COMMUNAUTÉ DE COMMUNES DE  
**MONTESQUIEU**

Réf : 2019-04-45268

## **OBJET : Révision du PLU de Saint Selve**

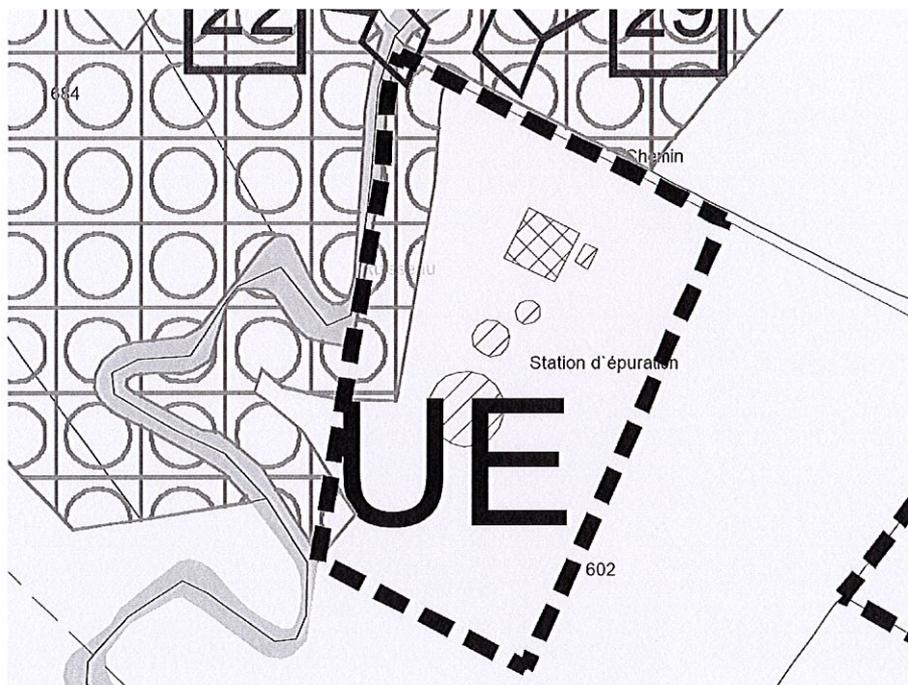
Le bief du Moulin de Fortage n'est pas figuré en totalité.

Il serait opportun que les fonds de parcelles, même non divisibles, présents à proximité des cours d'eau soient sortis des zones constructibles, afin d'éviter les constructions et aménagement à proximité des berges notamment pour le Gât Mort dont les berges constituent un habitat communautaires par la Directive Habitat 92/43/CEE, habitat naturels entre autres du visons d'Europe et de la Loutre, et il est classé prioritaire lorsqu'elles forment un cortège d'aulnaie-frênaie.
